Številka: 3503-0005/2020-71

ZADEVA: STALIŠČA DO PRIPOMB IN PREDLOGOV Z JAVNE RAZGRNITVE IN JAVNE OBRAVNAVE DOPOLNJENEGA OSNUTKA OBČINSKEGA PODROBNEGA PROSTORSKEGA NAČRTA STUDENEC - VZHOD

PREDLOG STALIŠČ DO PRIPOMB IN PREDLOGOV NA DOPOLNJEN OSNUTEK OPPN Studenec – vzhod

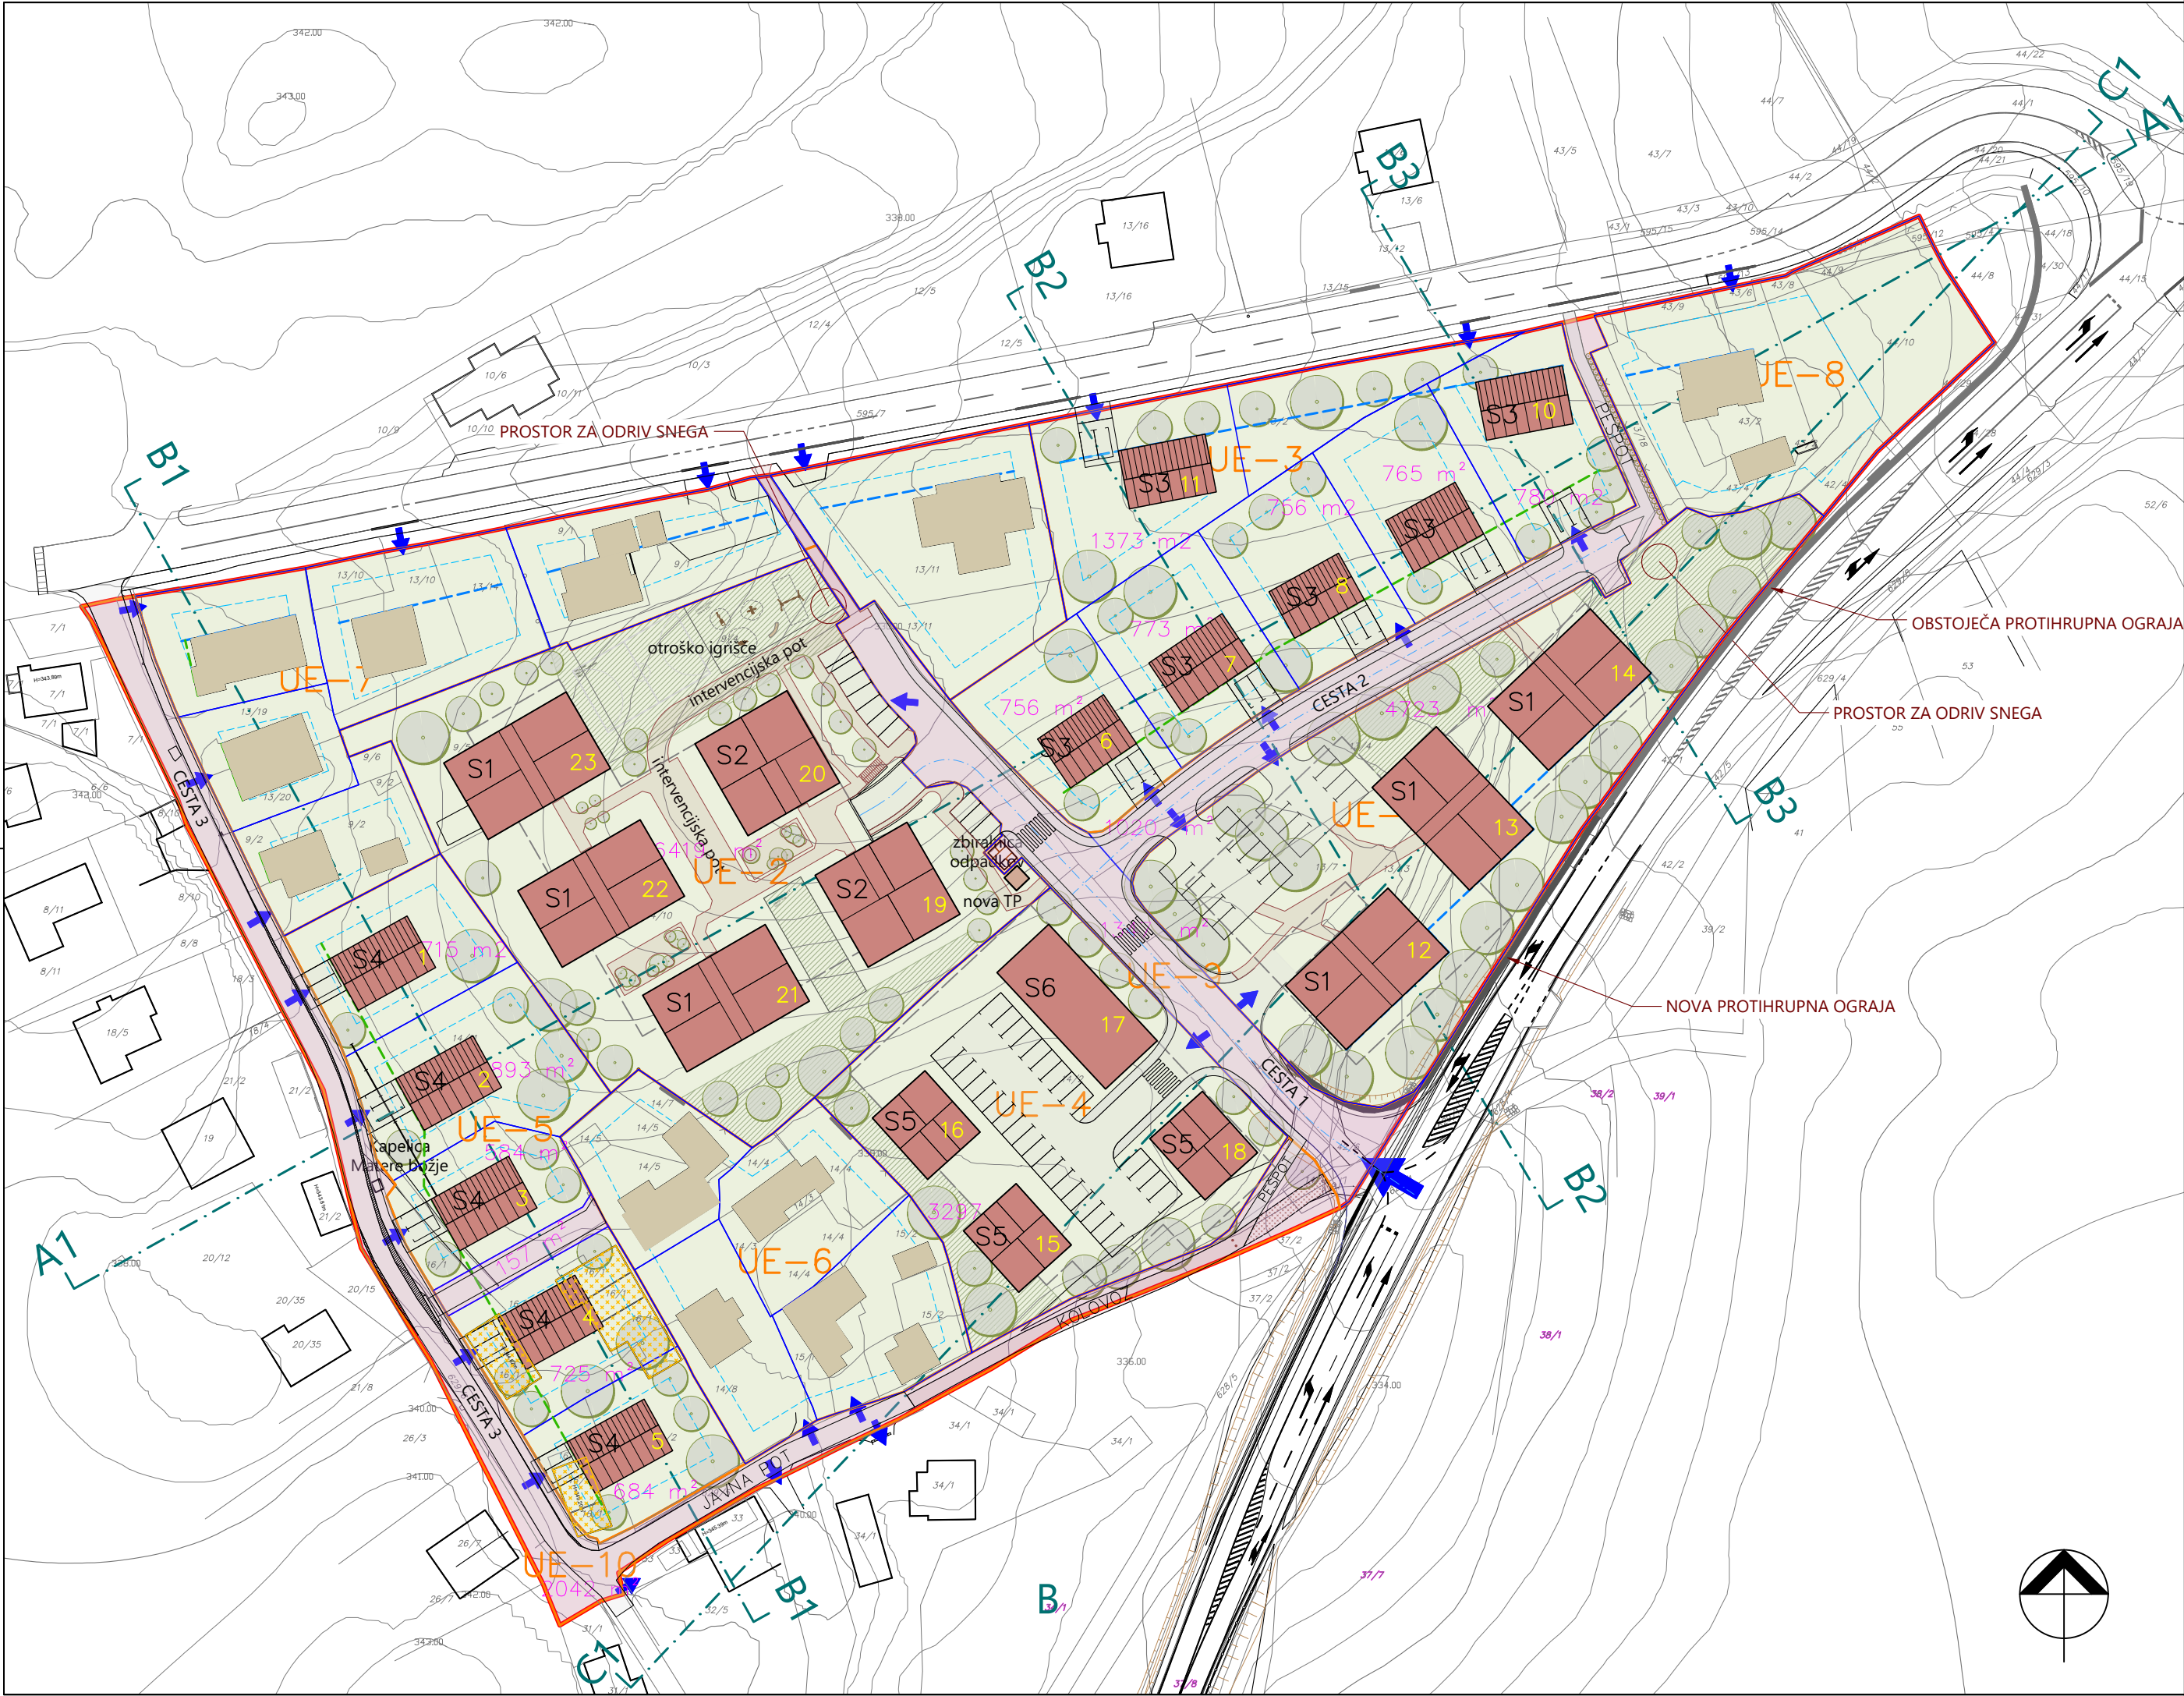
1. do naših parcel ni vrisane rešitve javno dostopne poti, ker imamo sedaj dostop le na podlagi služnosti po sosedovem dvorišču - nujna ureditev javno dostopne poti;
2. spodnja etaža naše hiše ni priklopljena na javno kanalizacijsko omrežje - nujen priklop na omrežje;
3. ne strinjamo se z višino stavb S4 z dovoljeno višino $P + 1 + M$, eno ali dvostanovanjska hiša - strinjamo se izključno z višino $P + 1$.

3. Na izloženem zazidalnem načrtu je tik ob ograji označena pot, ki sega do ceste in sega v preje omenjen drugi dostop do vrat v ograji in sosedovo njivo. V praksi se bo to spremenilo v parkirni prostor, ki je v polovici v moji lasti.

4. Glede na izrazite spremembe zelene okolice želim da ta pot ne poteka tik ob ograji in se ob meji zasadi zelena meja z nizkimi grmovnicami. Verjetno na račun sprememb na parcelah S3 - predvsem 10. Po mojem je najbolje na novo projektirati pot med parcelami S3 in S3 11

5. Ne pričakujem rušenja zahodnega dela protihrupne ograje za lokacijo za deponijo snega
6. Imam dvom o umestitvi treh blokov SI predvsem glede obremenitve obstoječe kanalizacije, ki je že sedaj ob nalivih odpove in se izliva.

Občana je zanimalo ali bo protihrupna ograja ob obvoznici ostala, zakaj je znotraj območja narisani prostor za odziv snega ter v kateri kanalizacijski vod bo speljana kanalizacija novih objektov? Gospod nasprotuje pešpoti na njegovem zemljišču in želi, da bo slednja oddaljena vsaj 40cm od meje njegovega zemljišča z vzpostavitev vmesnega zelenega pasu.

1. Uredi se javni cestni priključek s ceste 3 v UE-10 do gradbene parcele 24 v UE-6 na zemljiščih s parc. št. 14/5 in 14/7, obe k.o. Radohova vas. Besedilo odloka in grafične priloge se ustrezno dopolnijo z vrisom trase cestnega priključka v javni rabi.

1. Uredi se javni cestni priključek s ceste 3 v UE-10 do gradbene parcele 24 v UE-6 na zemljiščih s parc. št. 14/5 in 14/7, obe k.o. Radohova vas. Besedilo odloka in grafične priloge se ustrezno dopolnijo z vrisom trase cestnega priključka v javni rabi.

3. Parkirno mesto na mestu priključevanja pešpoti na Ljubljansko cesto ni predvideno.
4. Glede na geodetski načrt odmik obstoječe ograje od parcelne meje znaša od 0,10 do 0,40 m. Načrtovana pešpot v širini 2,00 m je od parcelne meje na vzhodni in zahodni strani oddaljena 0,50 m (skupna širina koridorja poti znaša 3,0 m). Pripomba se upošteva tako, da se odmik ob vzhodni parcelni meji poveča z 0,50 m na 1,00 m, v pasu ob parcelni meji pa se zasadi živa meja. Širina koridorja načrtovane pešpoti z zelenim pasom se tako poveča na 3,50 m. Besedilo odloka in grafične priloge se ustrezno dopolnijo.

5. V obstoječo protihrupno ograjo se ne posega, izvede se podaljšanje z novo protihrupno ograjo, kar je razvidno iz grafične priloge 6 – Ureditvena situacija.

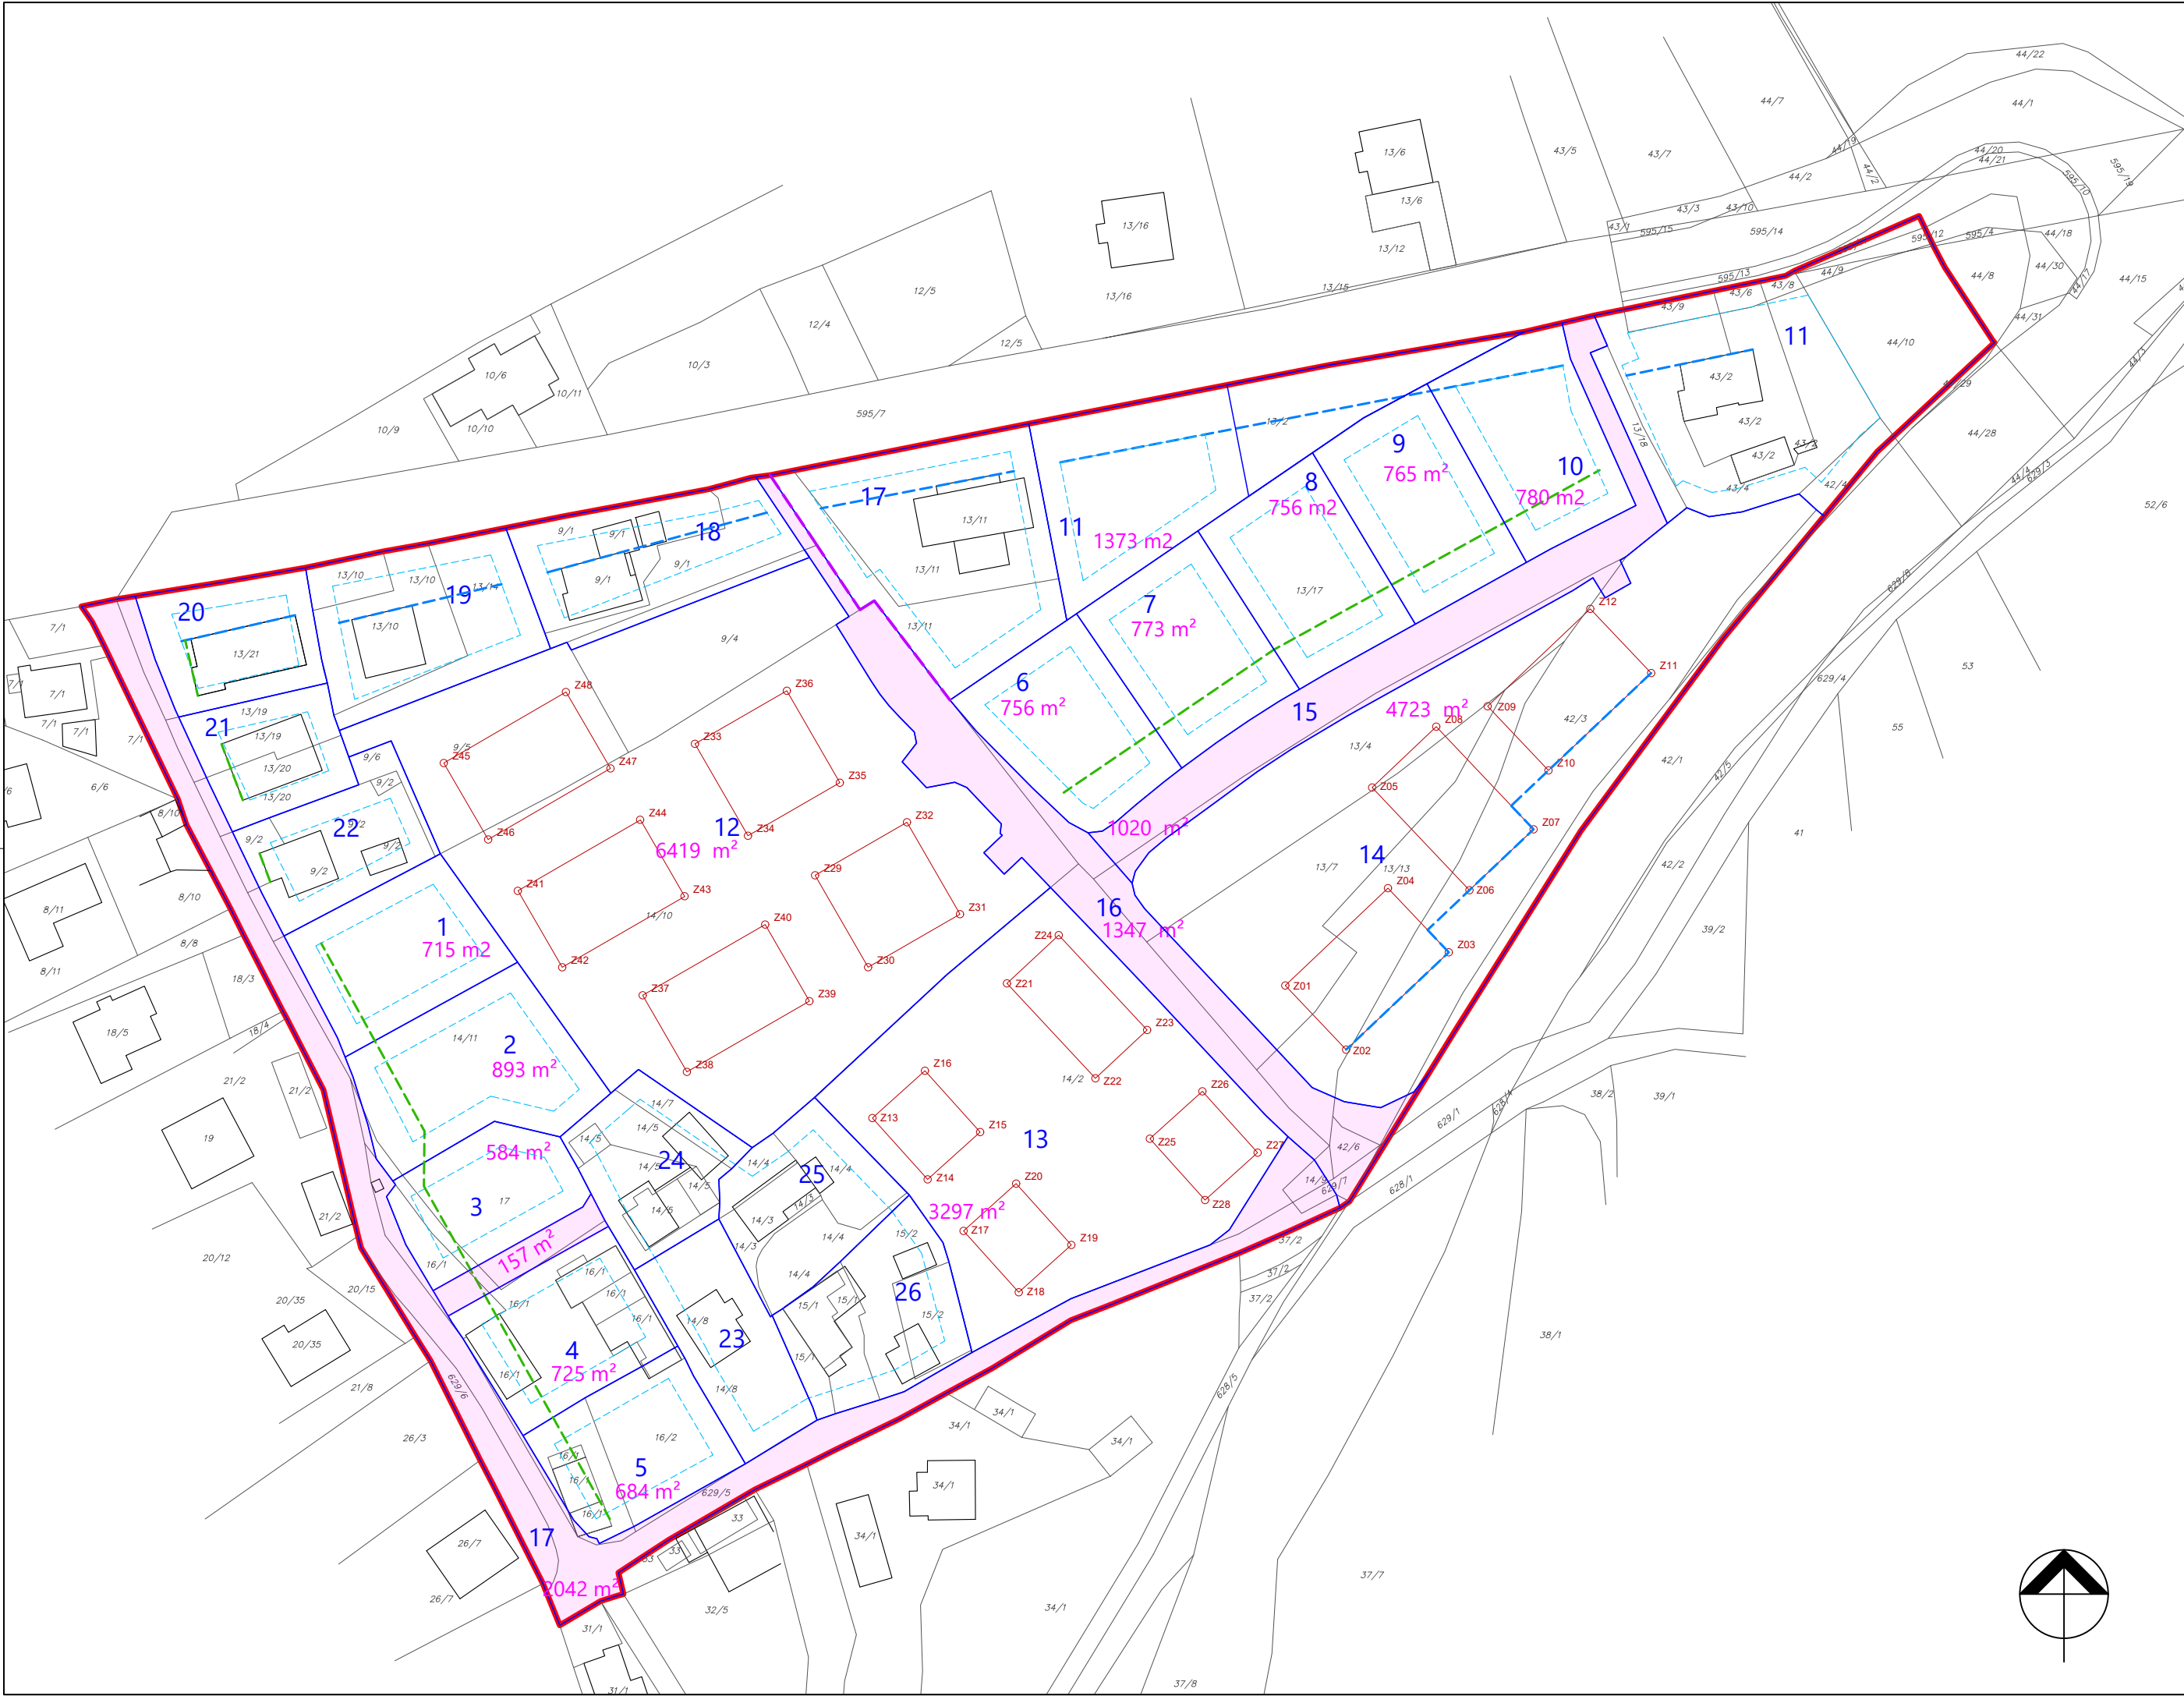
1. Ureditev meje parcele v UE-5
Urediti mejo parcele z vrisano stavbo št. 2 tako, da se mejo na severnem delu parcele premakne bolj proti severu, za cca 1 meter. Tako, da se za parcelo, kjer je vrisana stavba št. 2, zagotovi nekoliko večja širina. Posledično se ustrezno oblikuje/prilagodi tudi območja za razvoj stavb. Ideja je, da so parcele v UE-5 približno enakih širin. Na spodnji sliki je rdečo označen predlog nove ureditve.

1. Predlagana predstavitev meje med dvema novima gradbenima parcelama ne predstavlja posega v koncept urejanja obcestne pozidave v navedeni ureditveni enoti in ne spreminja načrtovanega videza.
2. Uredi se javni cestni priključek s ceste 3 v UE-10 do gradbene parcele 24 v UE-6 na zemljiščih s parc. št. 14/5 in 14/7, obe k.o. Radohova vas. Besedilo odloka in grafične priloge se ustrezno dopolnijo z vrisom trase cestnega priključka v javni rabi.
